**Verslag huishoudelijke elektrische installatie op laagspanning en zeer lage spanning****Algemeen:**

Referentie: 009-20260819-03	Datum controle: 19/08/2026
Keurder: 009

Eigenaar: Onbekend	EAN-code: 541448820053478038
Adres installatie: Venusberg 12, 3090 - Overijse	Nummer teller(s): 1sag1200429668
	Distributienetbeheerder installatie: Fluvius
Datum uitvoering installatie: ☐ Vóór 01/10/1981 ☒ Tussen 01/10/1981 en 01/06/2020 ☐ Vanaf 01/06/2020	
Type: ☒ Wooneenheid ☐ Niet-huishoudelijk ☐ PV ☐ Batterij ☐ Laadpaal

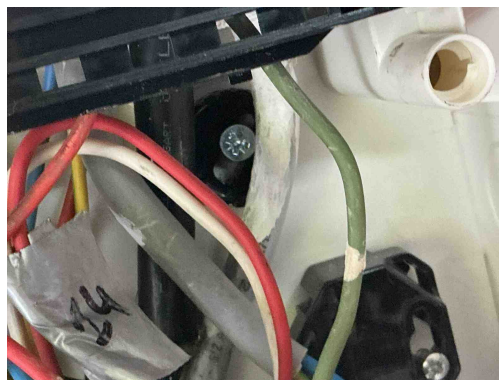
B17 - De voedingsspanning is niet op elk bord vermeld (Boek 1: 3.1.3.3).

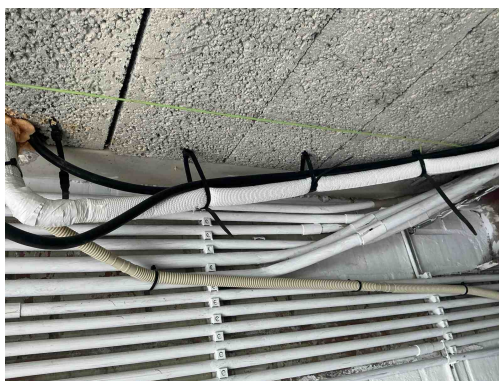
T21 - Het elektrisch materieel is niet geplaatst volgens de voorschriften van de fabrikant/ regels van goed vakmanschap . (Boek 1: 1.4.1.3)

Opmerking: Oa Ophanging vijzen niet afgedekt,

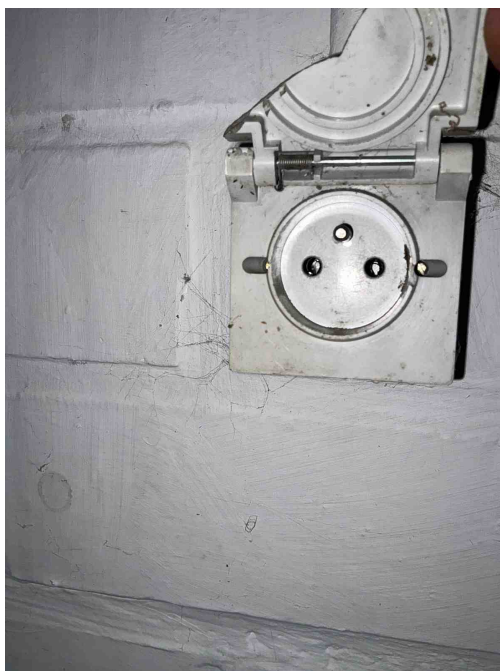
T23 - Het elektrisch materiaal is beschadigd. (Boek 1: 1.4.1.3).
Opmerking: Oa Garage,

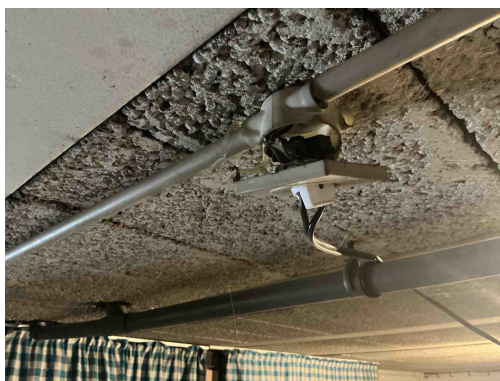
T11 - De contactdozen waarvan de toegekende stroomsterkte maximaal 16A en de toegekende spanning maximaal 250V bedraagt en niet bedoeld zijn voor de voeding van een of meerdere verbruikstoestellen voor een specifiek doel en niet geplaatst zijn in of op schakel- en verdeelborden, beschikken niet of IPXX-D (incl. gemeenschappelijke delen residentieel geheel) (Boek 1: 4.2.2.3/5.3.5.2).

Opmerking: Oa garage, badkamer,

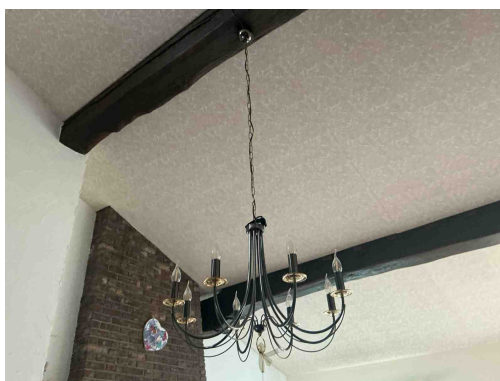
T10 - Bepaalde contactdozen en/of schakelaars zijn niet degelijk bevestigd (Boek 1: 1.4.1.3).
Opmerking: Oa garage

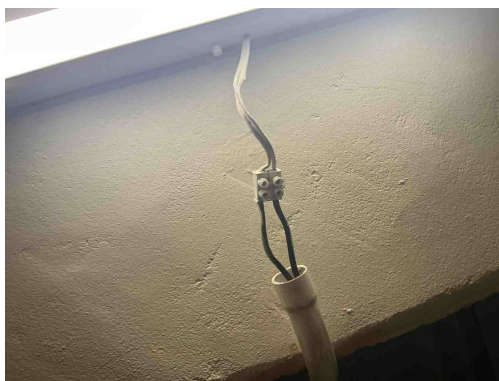
Klasse 0 is verboden
Opmerking: Oa living

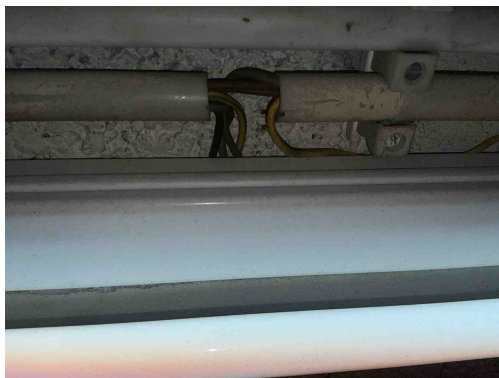
C26 - De verbindingen zijn niet gebeurd in borden, in aftakdozen, aan de klemmen van contactdozen, schakelaars of in de verlichtingstoestellen (Boek 1: 5.2.6.1).

Opmerking: Oa Trap kelder

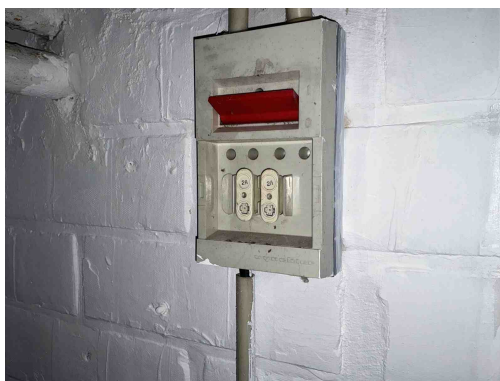
C21 - Het gebruik van geleiders van het type VOB, zonder bijkomende afscherming is niet toegestaan (Boek 1: 5.2.9.6).

Opmerking: Oa Lamp garage,

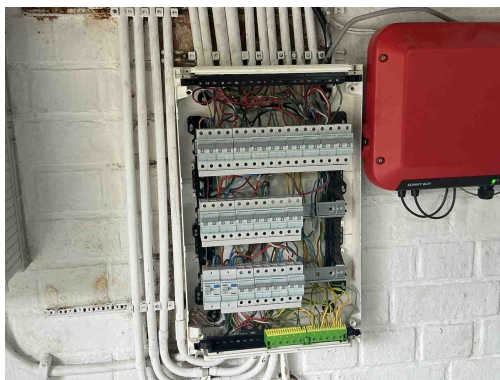
B30 - De houder van de beveiliging in een huishoudelijke ruimte is niet voorzien van aangepaste kalibreerelementen (Boek1: 5.3.5.5).
